改善箇所説明図

アイドルプーリ

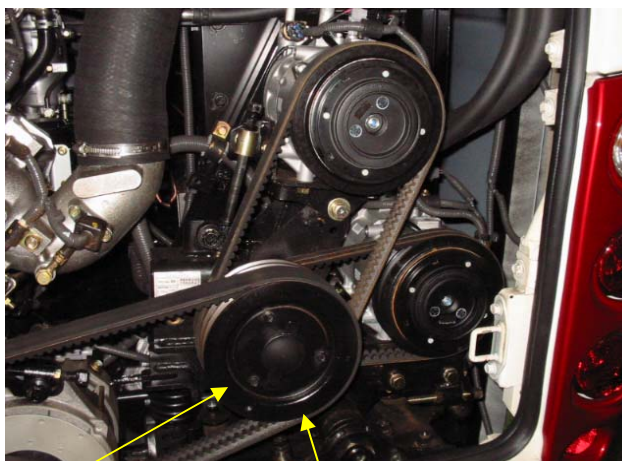
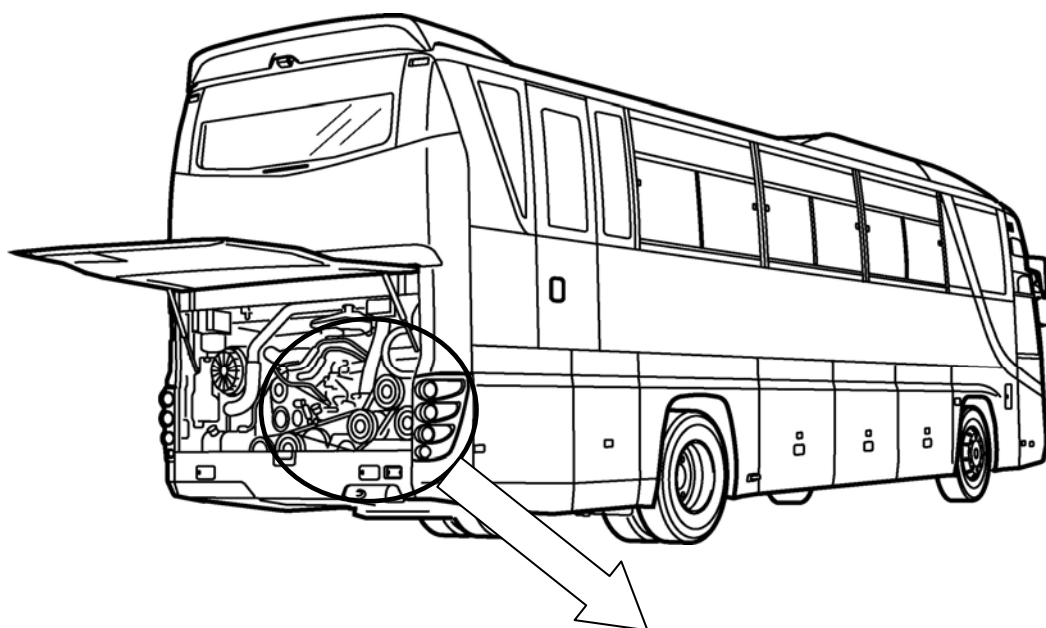
基準不適合発生箇所

エアコン駆動用ベルトを保持するアイドルプーリの構造が不適切なため、当該プーリのベアリングを潤滑するグリスが飛散するものがある。そのため、そのままの状態で使用を続けると、当該ベアリングが焼き付き、最悪の場合、プーリとベルトが擦れて発火するおそれがある。

改善の内容

全車両、当該アイドルプーリを対策品と交換する。

部品は交換部品を示す。
